ELEMENTOS ADICIONAIS PARA EFEITOS DE CONFORMIDADE DO ESTUDO DE IMPACTE AMBIENTAL

PROCESSO DE LICENCIAMENTO ÚNICO AMBIENTAL N.º PL20260213001291

PEDREIRA REI MOURO (APA08395903)

JUNHO DE 2026

Figura 19: Planta da rede de drenagem.

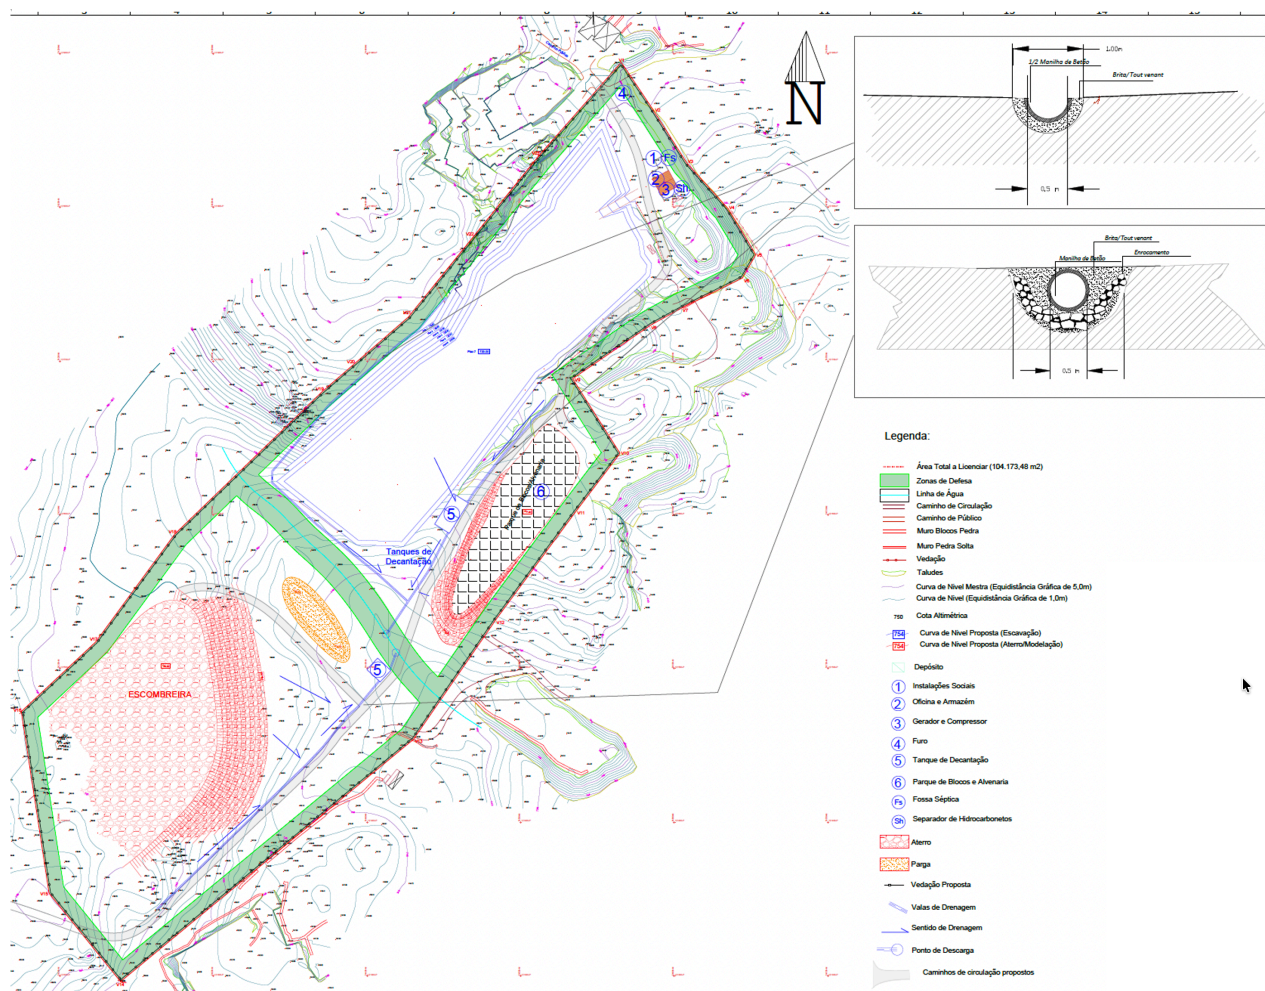
PEA – 5. Apresentar planta da rede de drenagem até ao meio recetor, à escala adequada, devendo incluir todas as estruturas que asseguram o encaminhamento das águas residuais do ponto de produção ao sistema de tratamento e deste até ao ponto de rejeição com respetivas coordenadas, para cada uma das redes (tanque Norte e tanque Sul).

A cartografia com a indicação da planta da rede de drenagem, devendo incluindo todas as estruturas que asseguram o encaminhamento das águas residuais do ponto de produção ao sistema de tratamento e deste até ao ponto de rejeição é apresentada no Plano de Pedreira e no Relatório Síntese do EIA. Na Figura 7 é apresentada a planta para uma análise mais imediata.

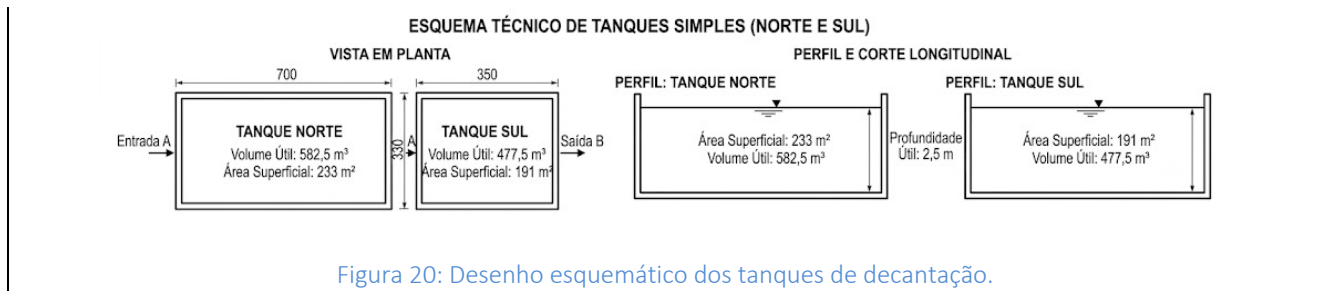
PEA – 6. Apresentar peças desenhadas dos tanques de decantação com o respetivo dimensionamento.

A cartografia com a indicação da planta da rede de drenagem, que inclui os tanques de decantação é apresentada no Plano de Pedreira e no Relatório Síntese do EIA. Na Figura 7 são apresentadas, de forma esquemática, as plantas e os cortes dos tanques de decantação.
